Rapport de contrôle d'installations électriques à basse et à très basse tension

RÉF. 117/2023/89040/01:1

DATE DU CONTRÔLE 13/11/2023 AGENT VISITEUR Julien Renard
 ADRESSE DU CONTRÔLE Rue de Bruxelles 19 - 4342 Awans TYPE DE CONTRÔLE Visite de contrôle vente ancienne installation (8.4.2)

Croquis de position élémentaire et descriptif sommaire des tableaux

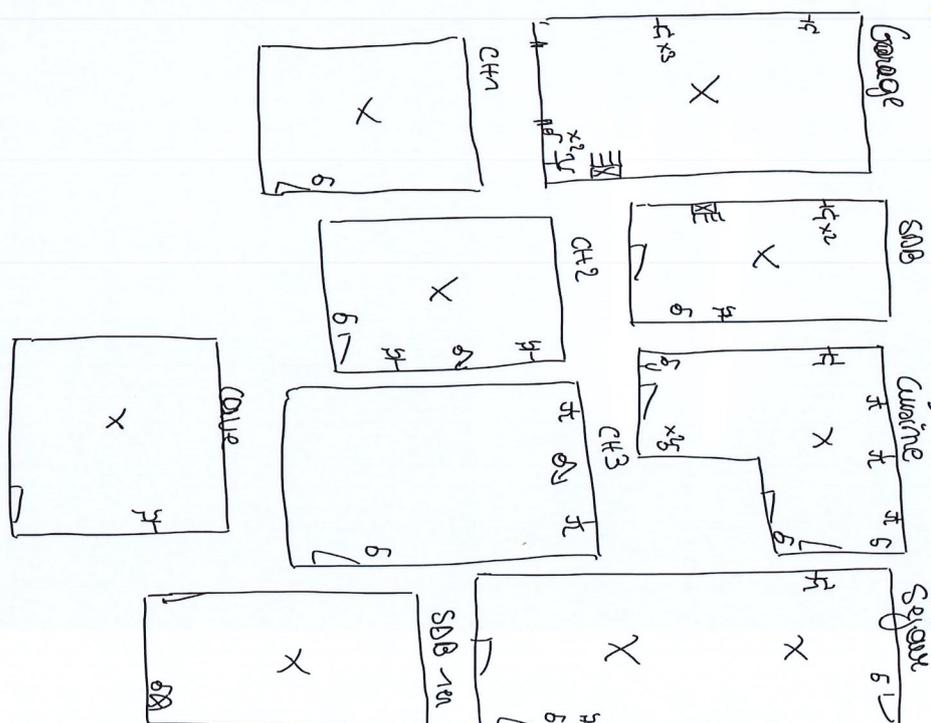
sur base de ce qui est visible et accessible lors du contrôle
Note : ces croquis ne remplacent pas les schémas unifilaires et de position réglementaires
